Raðhús – Kriúas 29,31,33,35
 220 Hafnarfjörður.

Teikningur nr.SA 080/06C

Dags.25.09.2002
 (Þetta dattak kemur í stað fyrri eintaka)

SNEIDING 01-01 MKV. 1:100
 KRIUÁS 29, 31, 33, 35

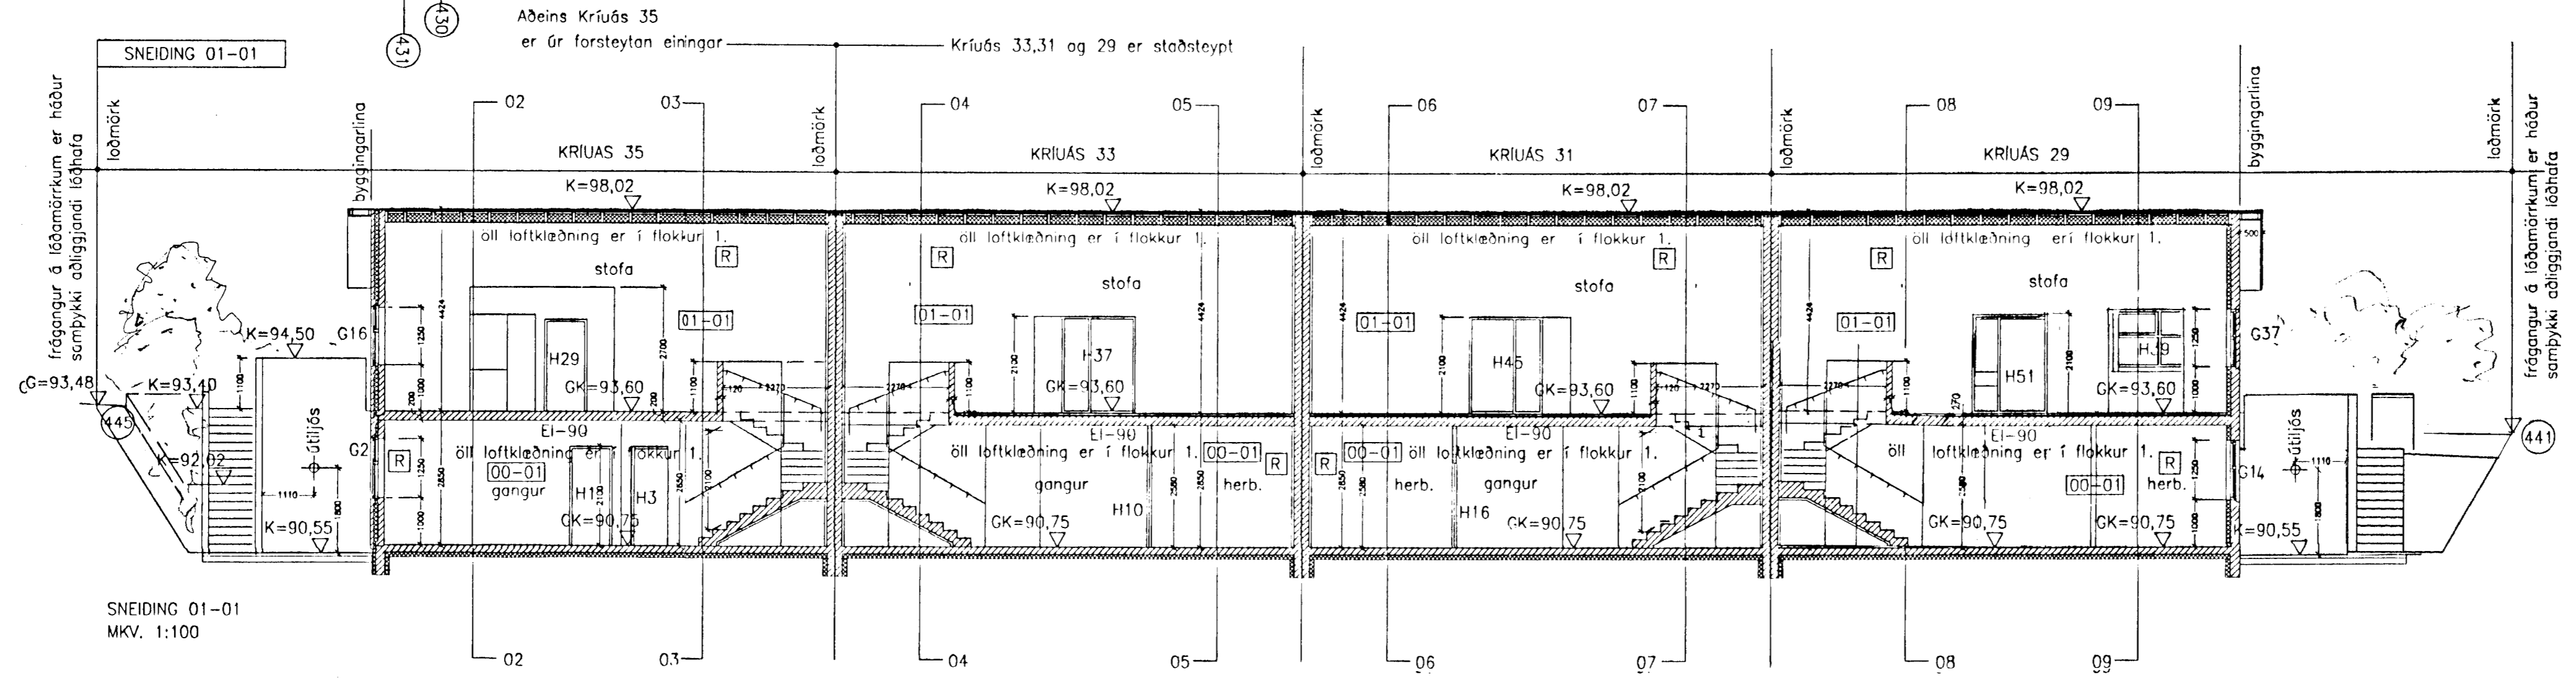
B.
 Dags. 18.09.2001
 Gólfkóti kjallara hækkaður um 0,15m
 Hæðarkóti að heilulögðu svæði við
 kjallaravegg hækkaður um 0,15m
 Ath: Hæðarkóti í hæðar, ytri málsetning
 og staðsetning byggingarinnar á löðinu er
 alveg óbreytt.

SNEIDING 08-08 MKV. 1:00
 KRIUÁS 29

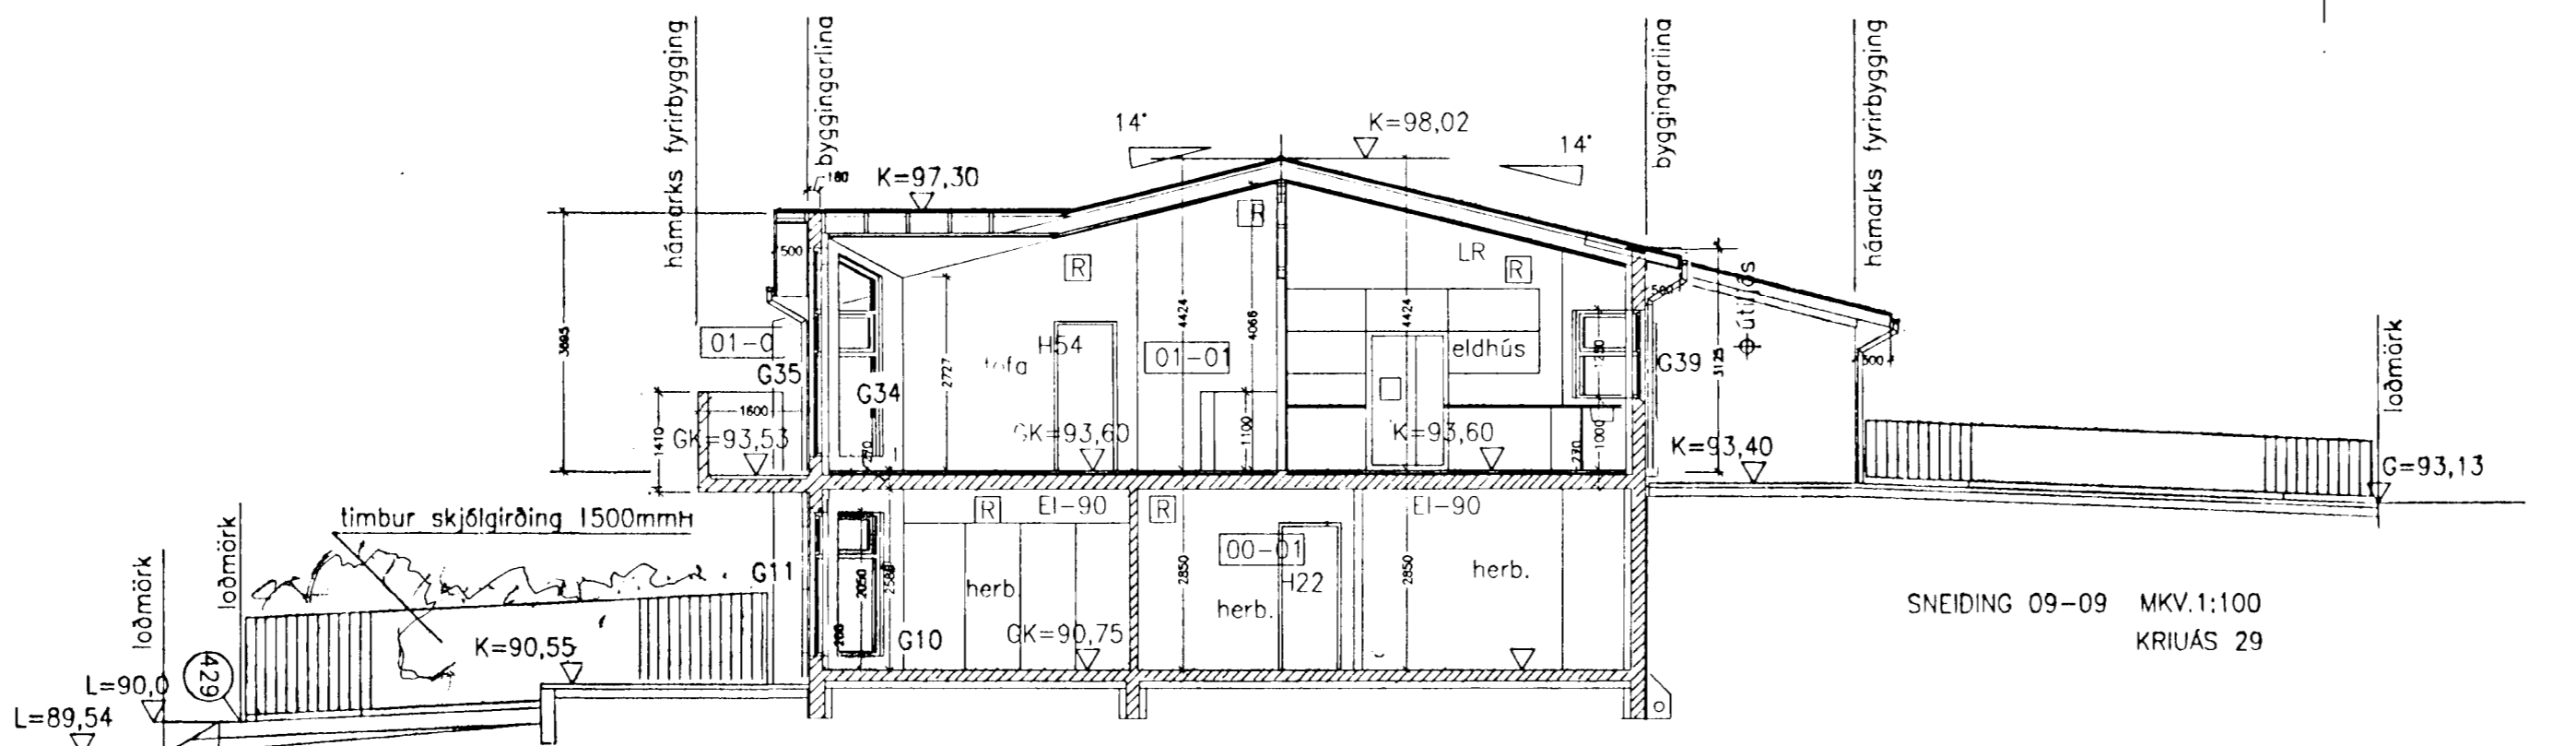
C.
 Dags. 25.09.2002
Kriúas 29. Breytingar:
 * Ytri málsetningar eru óbreyttar.
 * Nýir gluggar settir í bilskúrs vegg.
 * G32 fer út G33 er núna staðsett á þeim stað sem
 H55 var áður, og H55 er nú staðsett þar sem G33
 var. G 13 er núna staðsett þar sem H20 var áður,
 og H20 er nú staðsett þar sem G13 var.
 * Grunnmynd í kjallari og á fyrstu hæð er breytt ásamt
 stíga breytingum.
 * Breyttur stoðvegur við SV gaff, tröppurnar er
 heilulagðar
